## 改善箇所説明図

### 基準不適合部位

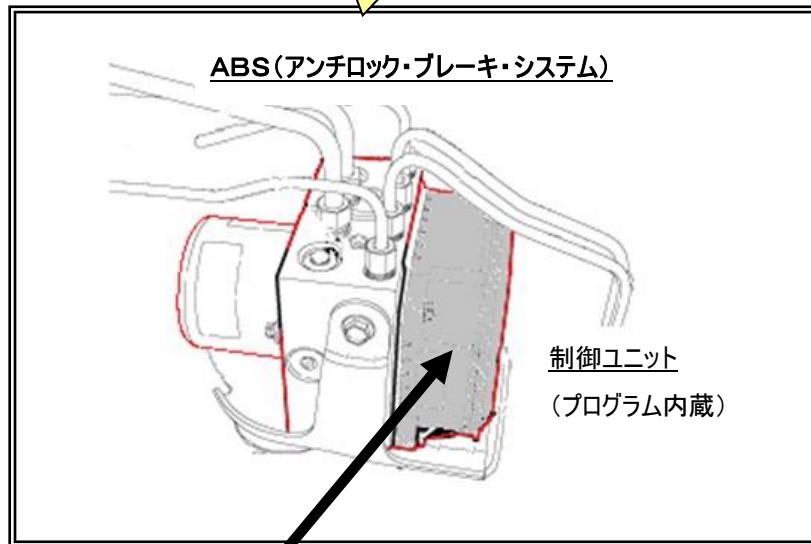
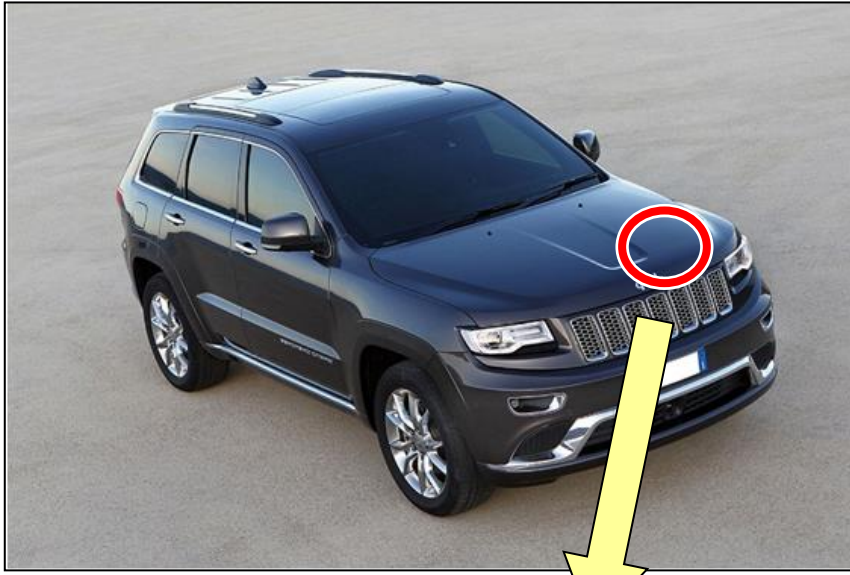
制動装置においてABSの制御プログラムが不適切なため、ブレーキプレッシャーセンサーからの信号に過敏に反応してしまうことがある。そのため、ブレーキペダルを踏んでないにもかかわらず、制動灯が点灯および、エンジンが始動可能となるとともにPレンジからシフト操作が可能となり、車両が動き出すおそれがある。

全車両、ABSの制御プログラムを対策プログラムに書き換える。

識別 : 運転者席側ドアロック・ストライカ付近に当該リコールの識別ステッカを貼付する
